大型廃棄物保管庫の揚重設備および架台設置に係る実施計画の変更について
2023年7月3日

大型廃棄物保管庫橋形クレーンの
耐震性についての計算書（案）

図 4-3 大型廃棄物保管庫 床応答スペクトル

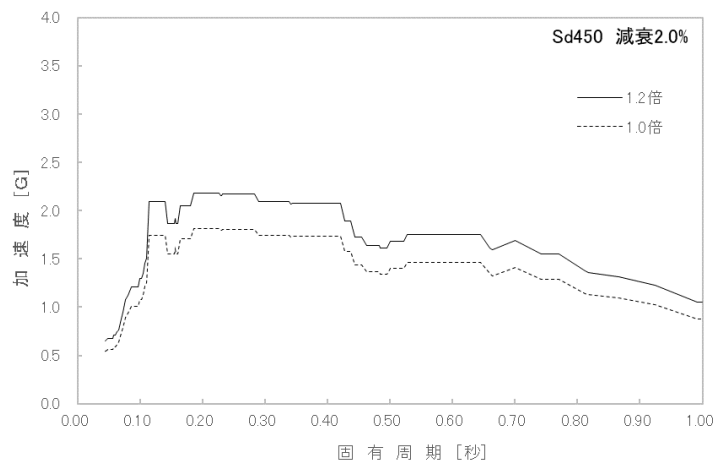
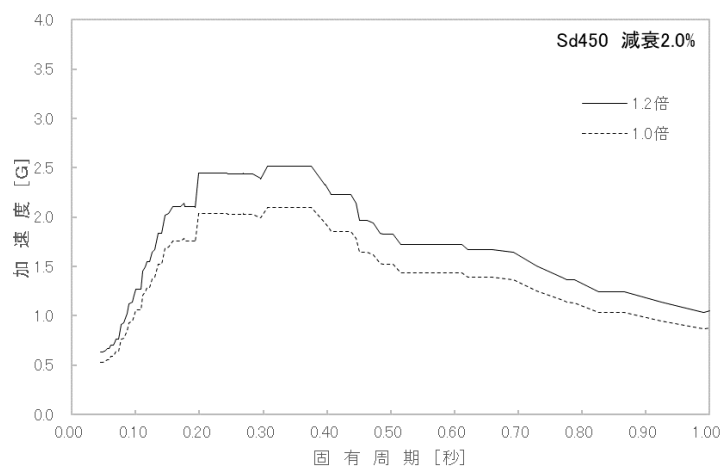
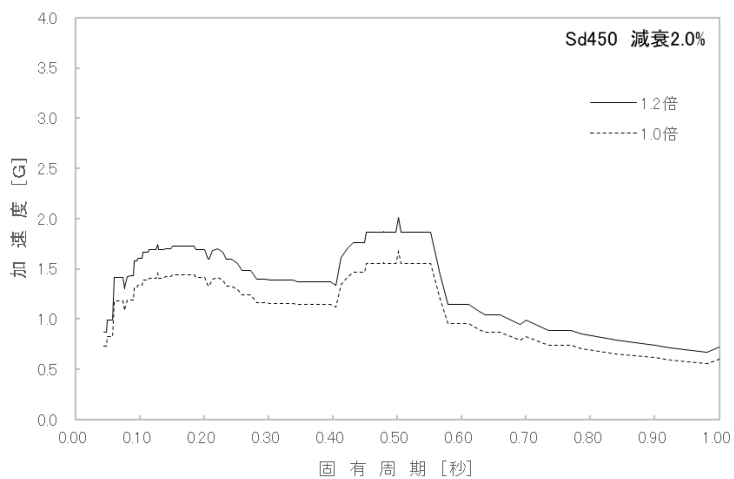
- (1) 耐震計算に用いる地震力は、図 4-3 に示す大型廃棄物保管庫の床応答スペクトル（弾性設計用地震動 Sd）を適用する。据付けレベルは、大型廃棄物保管庫クレーン設置位置（T.P. 約 26m）を適用する。
- (2) ~~床応答スペクトル~~建屋の地震応答解析から得られた時刻歴応答加速度の入力位置は、クレーン設置高さ T.P. 約 26m とする。
- (3) 床応答スペクトルは、建屋の固有周期のシフトを考慮して周期方向に±10%拡幅したものをを用いる。
- (4) 床応答スペクトルの減衰定数は~~ボルト・リベット~~構造物として水平 2%、鉛直 2%を適用する。
- (5) 床応答スペクトルは建屋の耐震補強による影響を考慮した裕度（1.2 倍）を持たせる。
